# 第 88 回岩手県環境影響評価技術審査会

- (1) (仮称) 釜石広域風力発電事業更新計画環境影響評価準備書について  
(資料No. 1～4)

No. 4 : (仮称) 釜石広域風力発電事業更新計画環境影響評価準備書に対する委員等からの事前質問・意見及び事業者回答

(仮称) 釜石広域風力発電事業更新計画環境影響評価準備書に対する委員等からの  
事前質問・意見及び事業者回答

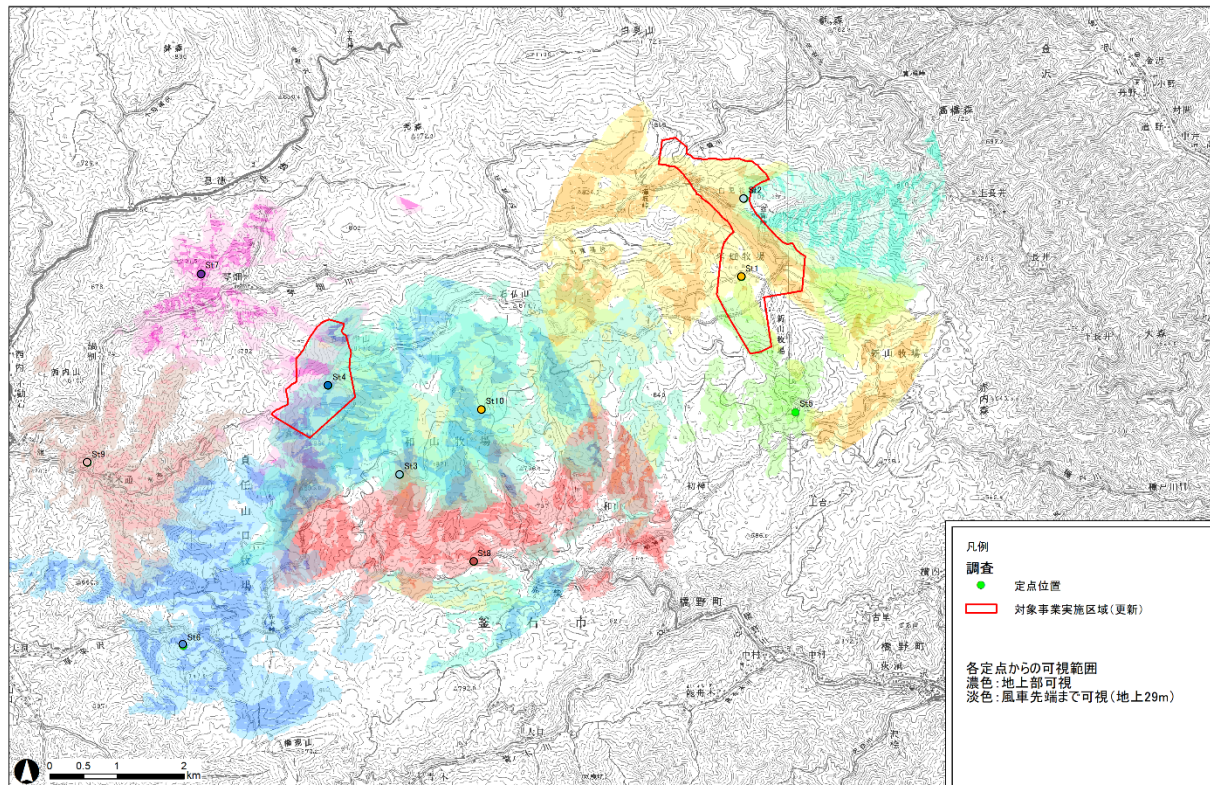
鳥類の年間衝突回数の推定にあたり、過去の調査で得られたデータを用いているが、これは風車がある状態で得られたデータであることから、鳥類がそれを回避した割合も含まれている。したがって、文献に基づく回避率の値をさらに組み込んで推定することは、回避効果を二重に計上し、衝突回数を過小評価することになっている。

また、調査に用いた定点は互いに2~3キロ離れているため、定点から遠い区画の発見率は低下し、出現頻度はどうしても過小評価となる。それを補正せずに衝突回数を推定すると、誤った値になる。

他のリプレース事例においても、衝突回数の計算に回避率が用いられていたことから、それを参考に本事業においても回避率を考慮した予測計算を行いました。

既設の風力発電機がある状態での調査結果しかなく、概ね同じ位置に更新した場合に回避効果を二重に計上しているのご指摘はごもっともであるため、準備書における予測計算において回避率を単純に0とした場合の衝突回数を試算しました。この結果、イヌワシの推定年間衝突回数は、0.59724 個体/年（250 メッシュ）、0.65023 個体/年（500m範囲）となり、2年に1回以上の高確率でイヌワシのバードストライクが発生する結果となりました。2004年12月に稼働開始した既設風力発電所では、過去17年で1回のイヌワシの衝突死が確認されており、年間の衝突個体数は約0.06 個体/年となります。これに対して、大型化したとはいえ基数を削減した更新後において0.6 個体/年（250 メッシュ及び500m範囲の結果の平均値）と10倍に増加するという予測値の妥当性については検討の余地があり、回避率を単純に0とするだけでない補正の方法を検

討する必要があると考えられます。具体的な補正の方法については今後も検討していきます。

もう1点は定点間の距離が離れていることから、いずれの定点からも遠い領域において見落としの懸念があることをご指摘かと思いますが、可視領域図を作成して検討した結果、概ね3kmを可視範囲とした場合、更新計画の事業実施区域については概ねカバーできておりました。（各定点から3kmの範囲において、地表面が視認されるか、スカイライン下の不可視深度が29mまでの範囲（＝風車が建った際の高度M以上の空間が視認可能）を着色したものが下図です。）

なお、現地調査時の感覚では中型以上の猛禽類であれば3kmよりも更に遠方を飛翔する個体も視認可能と考えられることから、一定の精度で中大型猛禽類の飛翔状況を把握できたものと考えております。

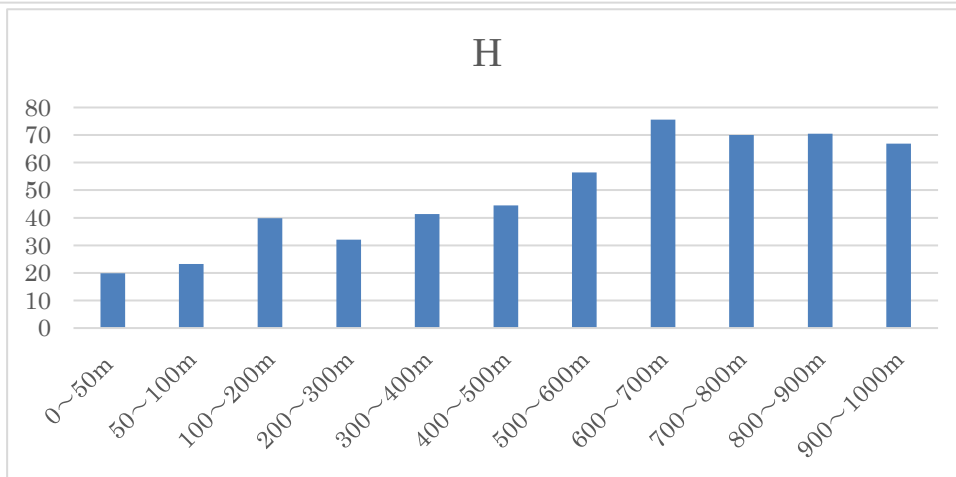
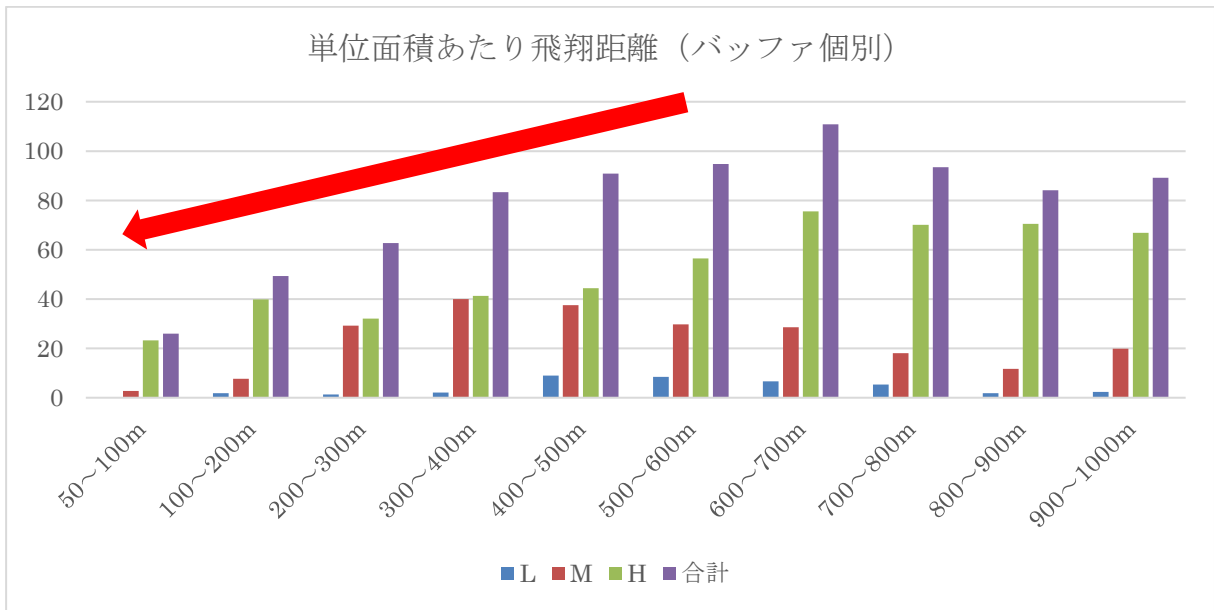
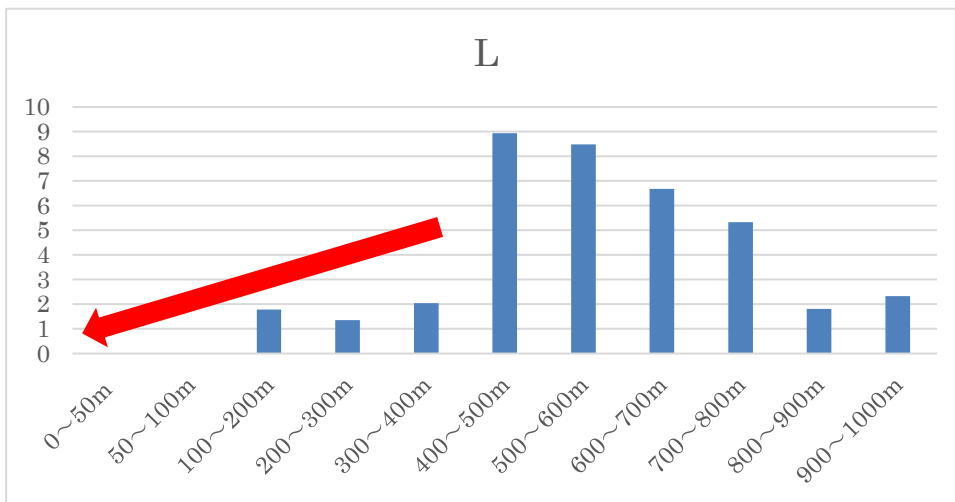
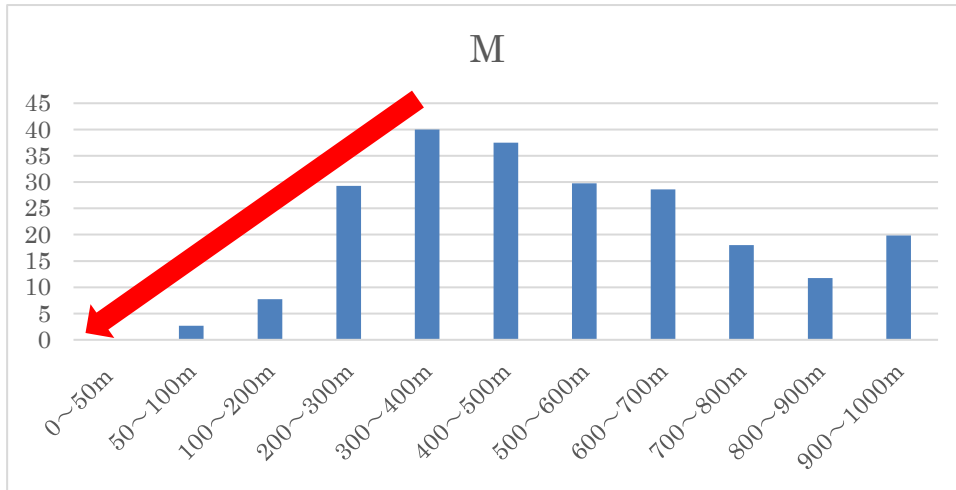
方法書の知事意見に対し既設風力の影響程度を勘案するとあり、主にイヌワシが 300-500m 避けて飛翔していることを元に解析しているが、そもそも東西尾根に既設風力が立ったためその中間部も避けて飛来が少なくなったことを評価していない。また、既設風力付近の飛翔状況解析では飛翔距離だけでなく飛翔頻度、及び飛翔高度 L、H についても解析が必要である。知事意見で指摘したように既存風車を撤去した段階で再度イヌワシの調査を行うことでしか正解が得られない。最低でも西側について、新設 3 台設置の前に何も無い状態で 1 年間は調査する必要がある。なお、休止になる放牧事業への補填は事業者が行うべきものである。

既設建設後の状況において確認した飛翔記録（10.1.3-157 頁）からは、既設東西サイトの間領域においては、ハンティング関連行動を含む飛翔線が相当程度記録されており、この場所を避けていることを示す兆候は確認できませんでした。これと比較できる既設風力発電所建設前のイヌワシの飛翔データが少ないため、東西尾根の間における飛来が既設風力発電所の建設後に減少したかどうかについては検証することができない状況です。

既設風車付近の飛翔状況の分析に飛翔距離を用いたのは、頻度としては同じ 1 回でもその場所を飛翔していた時間と空間が大きく異なる場合があり、指標としては飛翔距離がふさわしいと考えたためです。

既設風力発電機を回避する行動の解析を飛行高度 L、H についても実施した結果は下図のとおりです。高度 M では風力発電機から概ね 400m までの範囲において、風力発電機に近づくほど飛行距離が低下する傾向が見られ、イヌワシが忌避していることが伺えます。高度 H では概ね 700m までの範囲において同様の傾向がみられますが、近づくにつれて低下する割合はゆるやかとなっており、風車直上においても一定の飛行距離があります。高度 L では 400m より近い距離ではそれ以遠に比べて飛行距離は極端に少なくなっています。以上のことから、高度 M 及び L では 400m よりも近い距離の飛行を忌避する傾向が明瞭だが、高度 H では風車群の上空を飛行する場合も確認されており、忌避の傾向は M や L ほど顕著ではないことが伺えます。

(クマタカ)

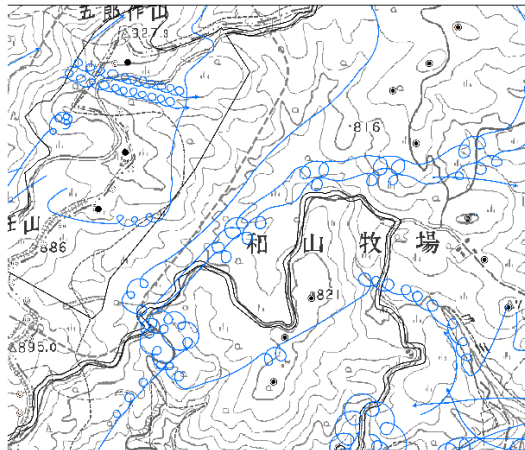
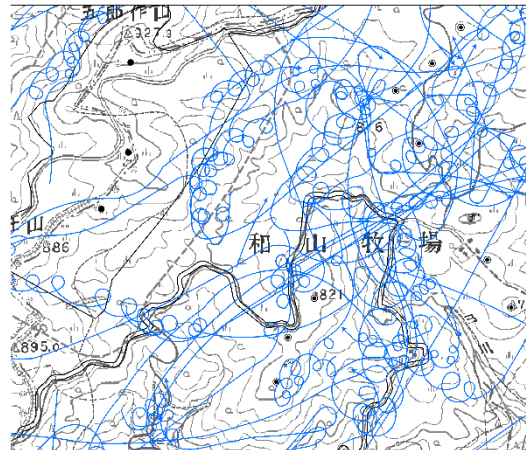
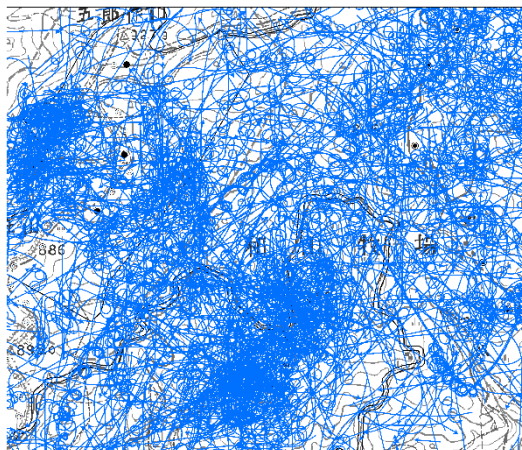
クマタカについても風車周囲の飛翔状況の事前事後の変化を解析する必要がある。

風力発電機設置前の飛翔状況は不明であり、既設風力発電機設置後に確認した発電機周囲のクマタカの飛翔頻度は比較的少ないですが、イヌワシやノスリと同様に飛翔を回避する傾向があるかどうかを検討します。
